Datum	16/06/2017
Dokumentennr.	SUPAIR_2017/06_001
Seite	1 / 2

SICHERHEITSMITTEILUNG

THEMA : STRIKE

Gerissenes Seitenteil der Sitzschlaufen

Öffnen Sie das Rückenfach
Die Kennziffer finden Sie auf dem kleinen Etikett

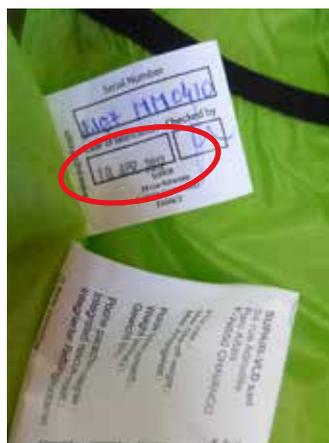
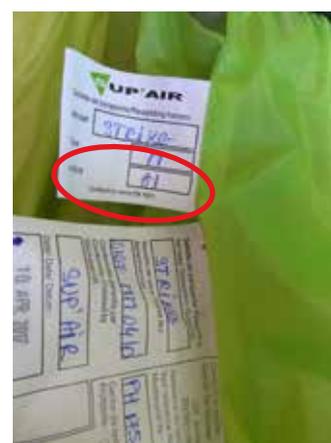
STRIKE ind A1

(Produktion bis einschließlich April 2017)

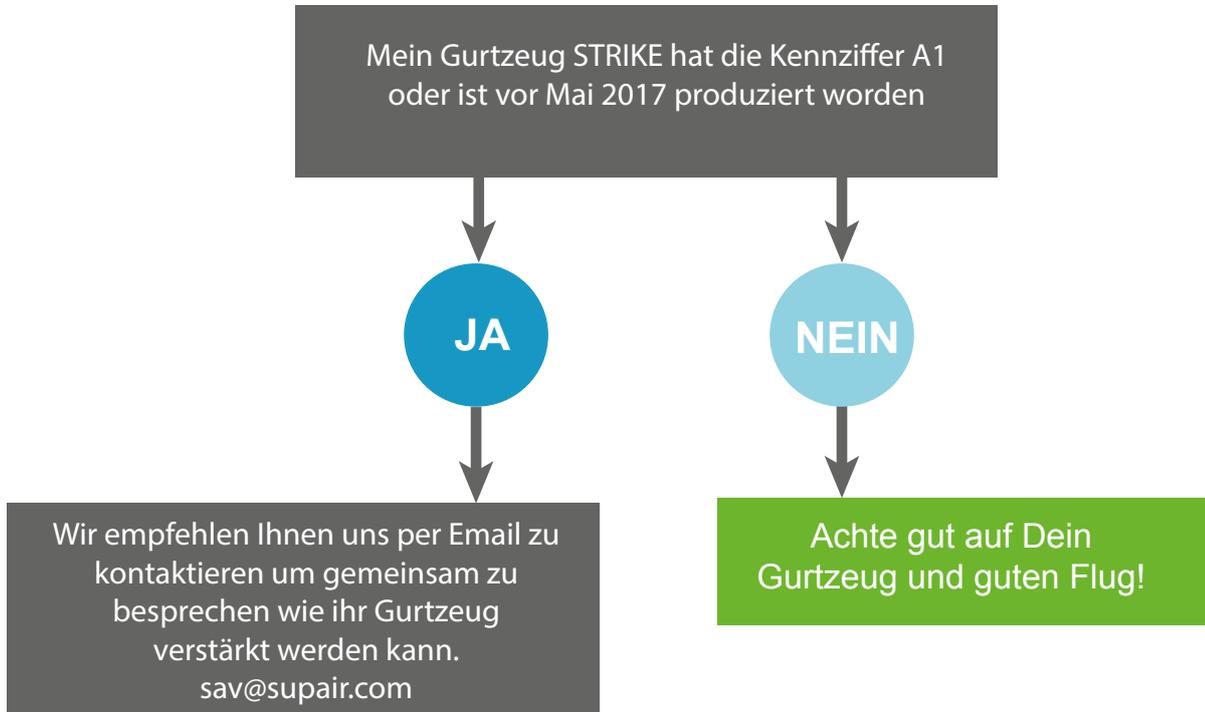
Während Schnellabstiegsmanövern oder anderen Manövern, bei denen das Material erhöhten Zentrifugalkräften ausgesetzt ist, sind Seitenteile der Sitzschlaufen gerissen.

Diese Risse betreffen nicht die Struktur des Gurtzeuges. Sie können den Halt des Piloten im Gurtzeug während und nach dem Manöver beeinträchtigen. Das Gurtzeug kann dadurch an Komfort verlieren.

Vorgehensweise :

FRIST : Die Kontrolle muss SOFORT erfolgen.
